*Ministero dell' Ambiente
e della Sicurezza Energetica*

OGGETTO: [ID:11048] - Interventi urgenti di parziale ripristino dell'accessibilità e rifunzionalizzazione del porto di Saline Joniche. Valutazione Preliminare ai sensi dell'art. 6, c. 9, del D.Lgs. 152/2006. Nota Tecnica

Figura 3 - opere in progetto

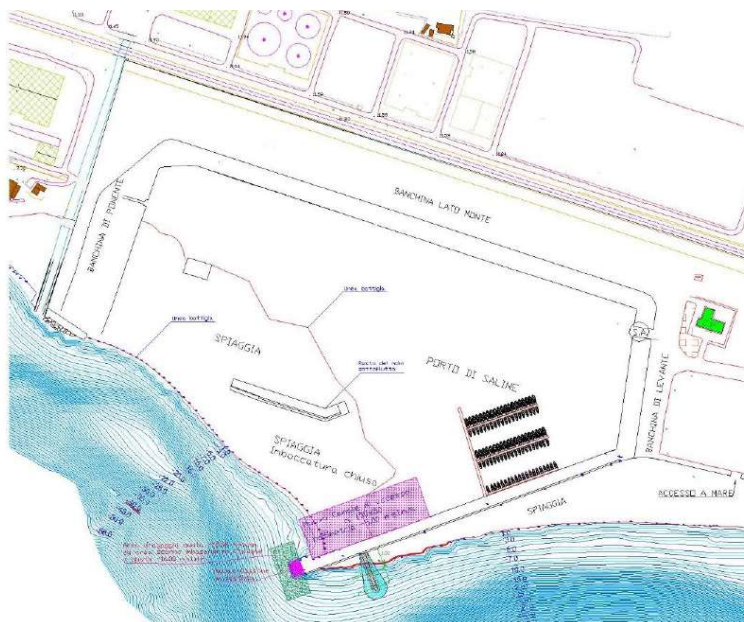
In merito al problema rilevato di insabbiamento ed erosione costiera, il Proponente non ha allegato nessun studio meteomarinario di dettaglio.

Il Proponente non fornisce indicazioni circa la durata dei lavori, né fornisce indicazioni di dettaglio sulla fase di cantiere.

- si tratta di un progetto particolarmente articolato e complesso, che comprende diversi interventi;
- in merito all'attività di dragaggio per il ripristino del canale di accesso dell'imboccatura portuale, il materiale prelevato avrà un volume pari a quasi 110.000,00 m³;
- la realizzazione di un pennello trappola per contrastare il fenomeno di insabbiamento dell'imboccatura portuale che causa l'inagibilità alla struttura portuale, non è adeguatamente supportata da uno studio meteomarinario di dettaglio;
- le attività di cantierizzazione per gli interventi oggetto di valutazione sono assimilabili a quelle di un cantiere di medie/grandi dimensioni, con particolare riferimento alla produzione di rifiuti

- e scarti, al consumo di risorse quali energia, all'emissione di sostanze tossiche e nocive in atmosfera, al rumore e alle vibrazioni prodotte;
- l'effetto di torbidità delle acque dovuto alle operazioni di posa di massi in cls per la realizzazione del pennello trappola, al versamento di materiale lapideo per lo scanno di imbasamento del cassone di testata, alla collocazione in opera dello stesso cassone, al dragaggio dei fondali marini genererà un temporaneo impatto biologico negativo sulla flora e la fauna tipiche del paraggio, che necessita delle opportune misure di monitoraggio e di mitigazione;

- sempre per quanto riguarda la cantierizzazione, pur se gli impatti previsti sono di natura temporanea, non si conosce la durata prevista dei lavori;

- con riferimento alla fase di esercizio, non si possono escludere impatti ambientali attribuibili alla rinnovata funzionalità del Porto con il conseguente ripristino delle attività portuale (cfr. incremento di produzione rifiuti, incremento di rumore e vibrazioni, traffici marini, etc.);

Ad esito delle considerazioni di cui sopra, tenuto altresì conto che l'opera non è stata sottoposta a precedenti procedure di valutazione ambientale e considerata la sensibilità del contesto territoriale in cui l'opera si inserisce e nell'ottica di poter individuare le opportune misure volte a minimizzare gli eventuali impatti ambientali generati dalla realizzazione degli interventi in progetto, si propone che il progetto in valutazione denominato **“Interventi urgenti di parziale ripristino dell'accessibilità e rifunzionalizzazione del porto di Saline Joniche”** venga più opportunamente valutato nell'ambito di una procedura di Valutazione di Impatto ambientale ai sensi dell'art. 23 del D. Lgs. 152/2006 integrata con Valutazione di incidenza ai sensi dell'art. 10 del D.Lgs. 152/2006.
